Projekt „ ÚSTÍ NAD ORLICÍ – KANALIZACE A ČOV “			
Změnový list		ZL č.3-25	
Část A: OZNÁMENÍ ZMĚNY			
Komu:	TEPVOS, spol. s r.o.	Datum: 16.2.2013	
Odesláno/			
	předáno:		
Stavební objekt (provozní soubor):	SO 3.13 – stoky S3, šachta 124		
Odkazy:	na specifikaci:		
	na výkresy:	Projektová dokumentace změny - RDS	
	na rozp. podklady:	Výkaz výměr změny	
	na jinou část smlouvy:		
ZMĚNA – popis změny: Popis změny: Úprava trasy S3 z důvodu kolize se s stáv. plynovodem – došlo k narovnání trasy mezi šachtami S123 a S125, šachta S124 se nerealizovala. Součástí oznámení změny je: 1) Zápis v DVMP 2) Stanovisko projektanta 3) Zákres změn v RDS 4) Propočet nejvyššího cenového dopadu změny = minus 19 582,34 Kč bez DPH			
Oznámení vydává: Sdružení „ Ústí nad Orlicí – kanalizace a ČOV “			
Potvrzením oznámení změny uděluje objednatel pokyn pro fyzické provedení změny.			
Vyjádření dotčených:			
Za zhotovitele: Souhlasí - nesouhlasí „Sdružení pro Ústí nad Orlicí – - Kanalizace a ČOV“ Datum: 16.2.2013 Pobřeží 661/73 126 00 Praha 8		Za projektanta: Souhlasí - nesouhlasí AQUA PROCON divize státní Družstevní jednotka 12 170 00 Praha 1 Datum: 16.2.2013

**Věc : Ústí nad Orlicí – kanalizace a ČOV
3 – Dl

PODROBNÁ SITUACE č. 4 - ČISTOPIS

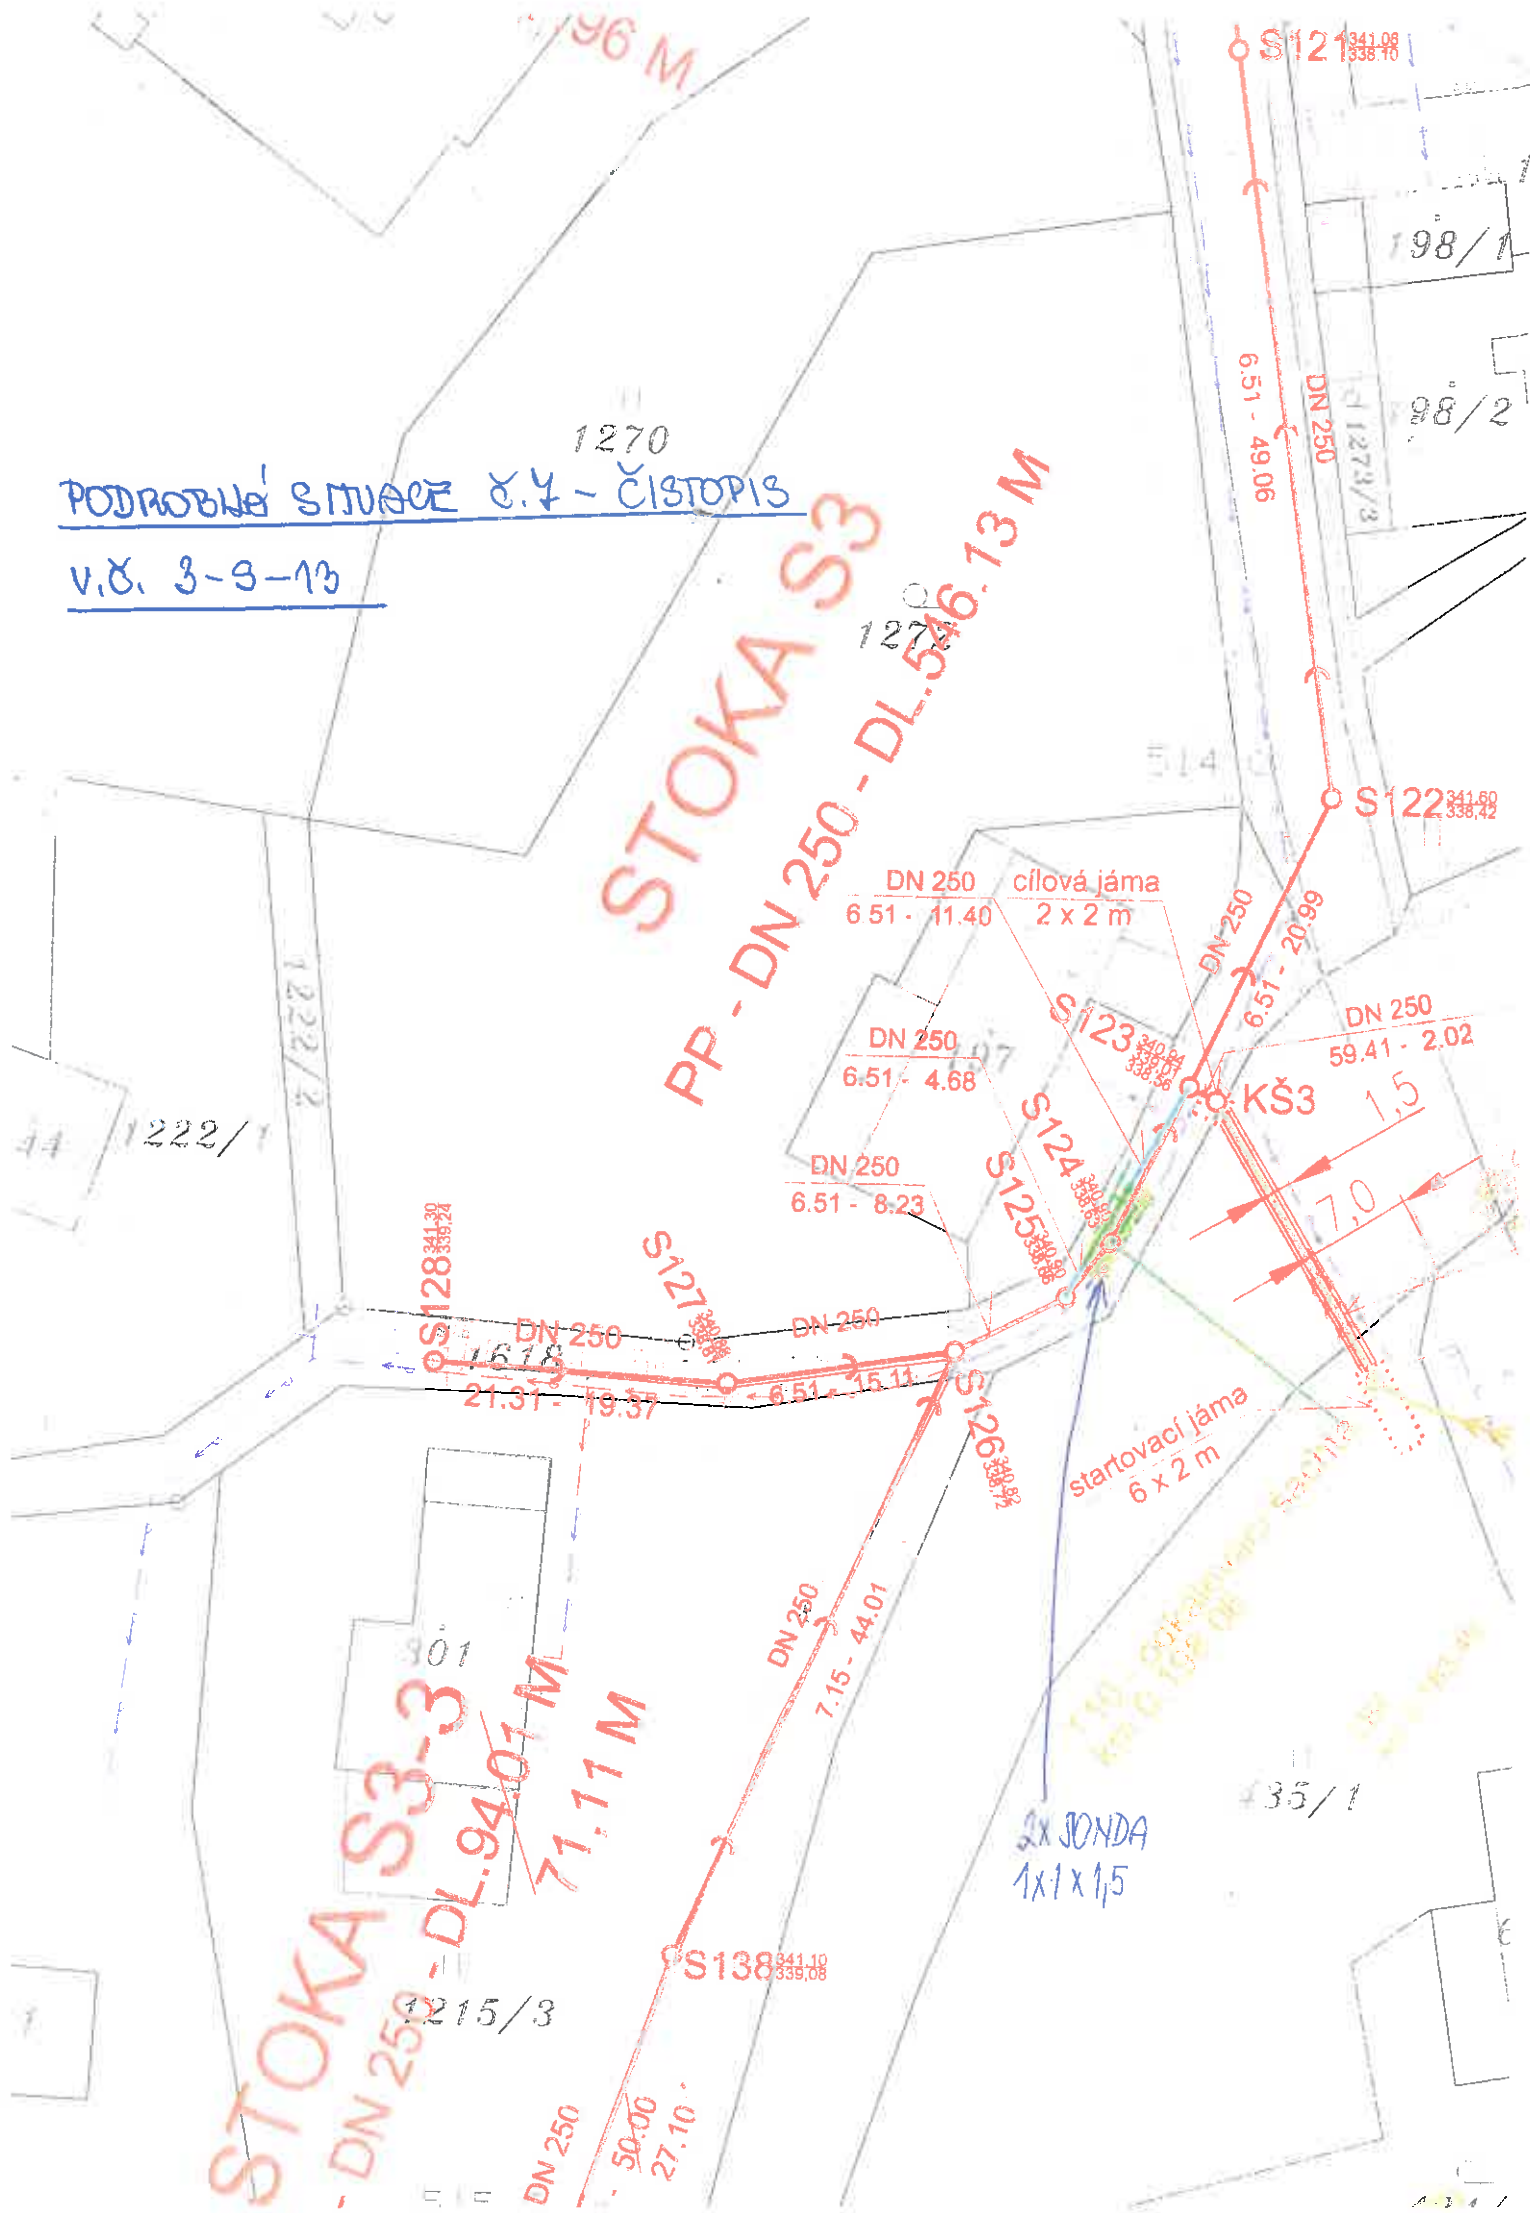
Při zahájení výkopových prací na stoce S3 v úseku mezi šachtami S125 a S123 bylo zjištěno, že poloha stávajícího STL plynovodu je odlišná od digitálních podkladů jeho správce, tj. spol. RWE, poloha plynovodu v místě podchodu pod řekou je situována cca o 2,5 – 3 m jižněji a na levém břehu v komunikaci se plynovod nenapojuje na řad vedený v komunikaci v přímém směru od řeky, ale jeho trasa za řekou se lomí a v délce cca 3 m vede v komunikaci rovnoběžně s uličním řadem a až poté se na řad připojuje. Poloha plynovodu v těchto místech byla geodeticky ověřena při zjištění kolize s navrhovanou stokou.

Z výše uvedených důvodů zmenšených prostorových možností v komunikaci bylo dohodnuto, že nebude realizována revizní šachta S124, úsek mezi šachtami S123 a S125 bude propojen přímo.

Tímto zásahem došlo k vypuštění 1 ks revizní šachty a zkrácení stoky S3 v úseku mezi šachtami S123 – S125 o 1,96 m (z původních 17,91 m dle ZDS na 15,95 m), stoka je vyhotovena z materiálu PP DN 250.
